Att: Ordinatörer
Tekniker
Inköpare**NYHET*****Vi har förlängt vadbanden till Fotplatta Bambino.***

Vadband fotplatta Bambino

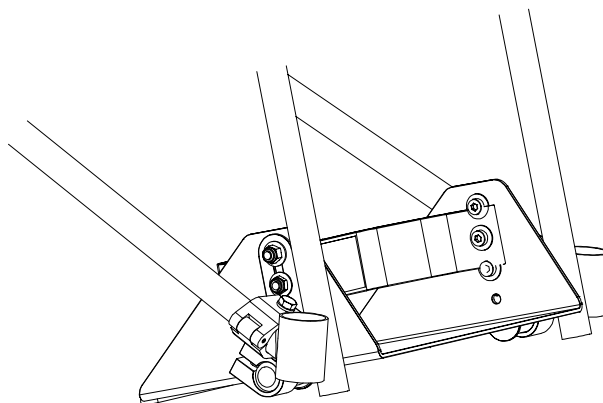
Den enda skillnaden är att vi har förlängt dem.

Till bambinofotplatta med bredd 27 och 30, så har vi förlängt vadbandet 40 mm.

Till bambinofotplatta med bredd 33 och 36, så har vi förlängt vadbandet 80 mm.

Detta för att vadbandet skall räcka till om man har fötterna långt bak på fotplattan.
